Dodatek č. 4
ke Smlouvě o dílo ze dne 6. 8. 2021
č. smlouvy objednatele: DS2121/04760

dodatek č. 4 ke smlouvě o dílo ze dne 6. 8. 2021, která byla uzavřena s vybraným dodavatelem veřejné zakázky na stavební práce s názvem „Oblastní nemocnice Jičín – Novostavba pavilonu „A“ pro laboratoře a onkologii“ (dále jen „smlouva“ nebo „smlouva o dílo“ nebo „SOD“) (dále též jen „dodatek“)

ZMĚNOVÝ LIST

Likvidace ekologické zátěže

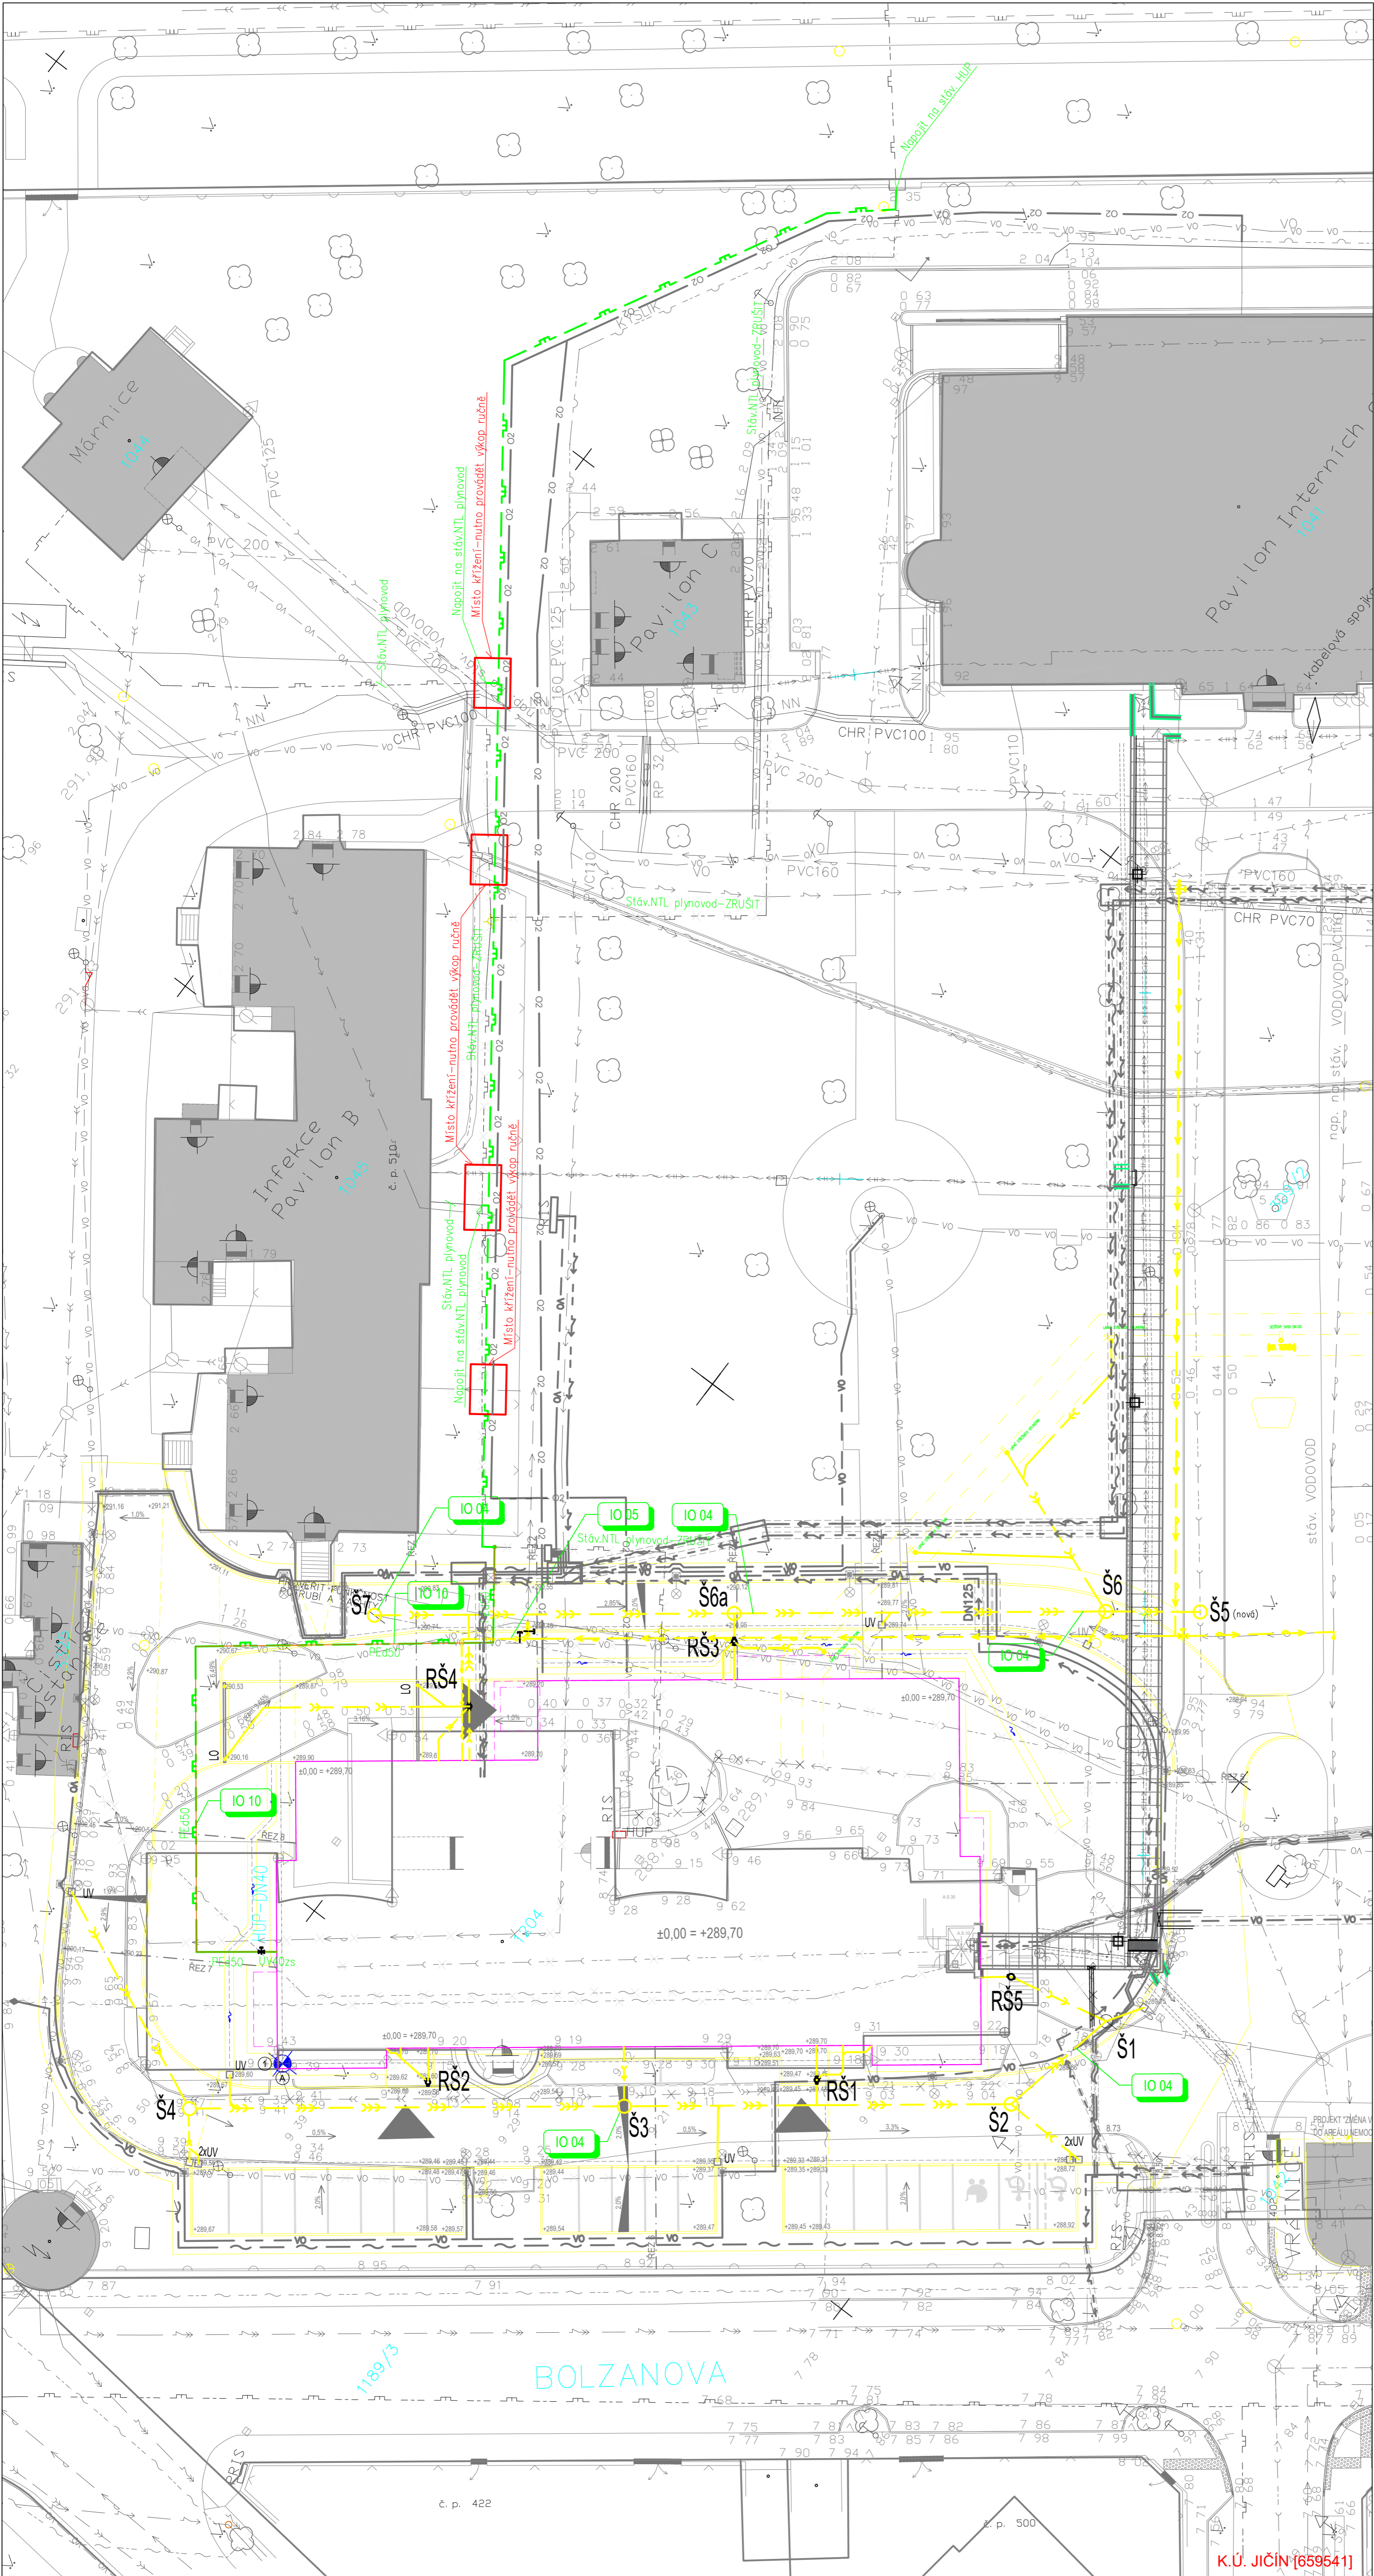
Nový NTL rozvod plynu bude vést v souběhu s rozvodem kyslíku. Proto musí být dodrženy náležitosti souběhu a křížení inženýrských sítí dle ČSN 73 6005 Prostorové uspořádání sítí technického vybavení. Výkres souběhu a křížení je součástí výkresové dokumentace.

Pro montáž NTL plynovodního potrubí je navržena otevřená rýha šířky 800 mm. Výkop trasy lze z části provést strojně a z části ručně (v místech křížení plynovodní přípojky a OPZ s ostatními sítěmi technické infrastruktura a napojení na řad). Na trase vedení plynovodu se nacházejí podzemní vedení, která jsou ve výkresové části zakreslena polohopisně i výškopisně pouze informativně. Místa křížení a souběhu jsou označena v situačním výkresu dokumentace. Před zahájením zemních prací je nutno, aby investor požádal správce těchto sítí o jejich zaměření a vytýčení. A v průběhu provádění zemních prací o jejich stavební dozor. Zemní práce budou prováděny dle ČSN 73 3050, vyhlášky ČUBP č.324/1990 Sb. včetně nutného dodržení vzdálenosti vedení potrubí dle ČSN 73 6005 (sdělovací kabely, kanalizace, vodovod apod.).
